CASA ÁNGEL · ESTRUCTURA · CASOS DE REVISIÓN · 1/7

CASA ANGEL

EST-REV-01

Estructura · REV-01

Caso 01 · Ascensor · cerramiento vidriado sobre muro de ho 1:30

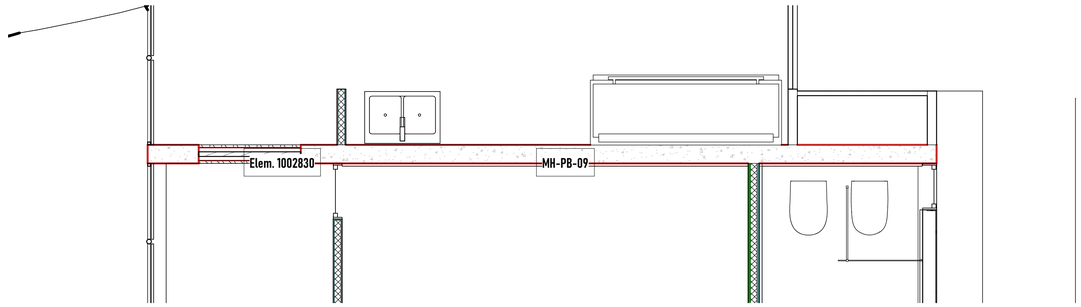
Observación: Caso ya documentado en Aberturas R3: el muro cortina MC-1020586 se solapa con el muro de hormigón 364138 y hay…
Propuesta: Definir con estructura si el vano del ascensor es un hueco en el tabique de hormigón (recorte del muro) o un c…
Sin corrección geométrica (pendiente de aprobación).

Caso 03 · Solape / unión inconsistente en elementos estruc 1:40

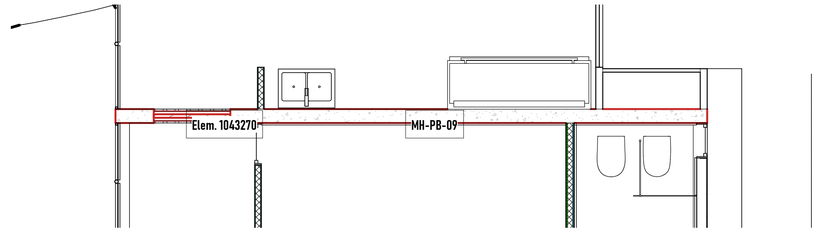
Observación: Highlighted walls overlap. One of them may be ignored when Revit finds room boundaries. Use Cut Geometry to em…
Propuesta: Revisar en planta y corte: unir o recortar (Cut/Join Geometry) solo después de validar cuál elemento manda; no…
Sin corrección geométrica (pendiente de aprobación).

Caso 04 · Solape / unión inconsistente en elementos estruc 1:40

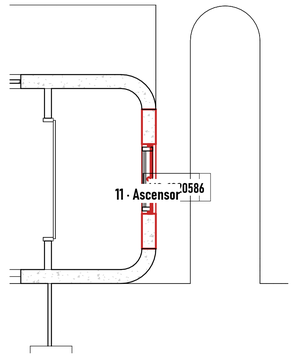
Observación: Highlighted walls overlap. One of them may be ignored when Revit finds room boundaries. Use Cut Geometry to em…
Propuesta: Revisar en planta y corte: unir o recortar (Cut/Join Geometry) solo después de validar cuál elemento manda; no…
Sin corrección geométrica (pendiente de aprobación).
